ИЗМЕНЕНИЕ № 2

ОСТ 108.369.104-76

ПОДОГРЕВАТЕЛИ ПАРОВОДЯНЫЕ.

РЕШЕТКИ ОПОРНЫЕ.

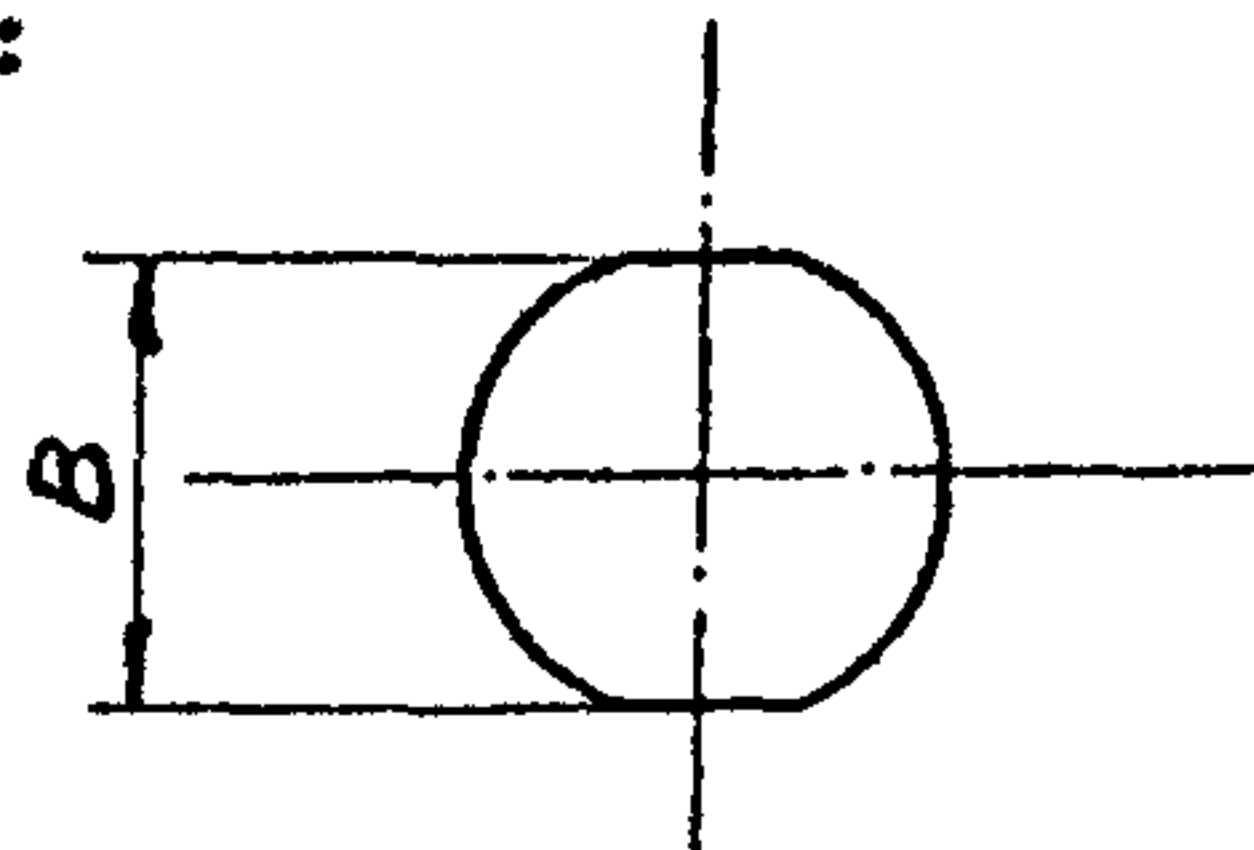
Чертеж дополнить размером "В" :
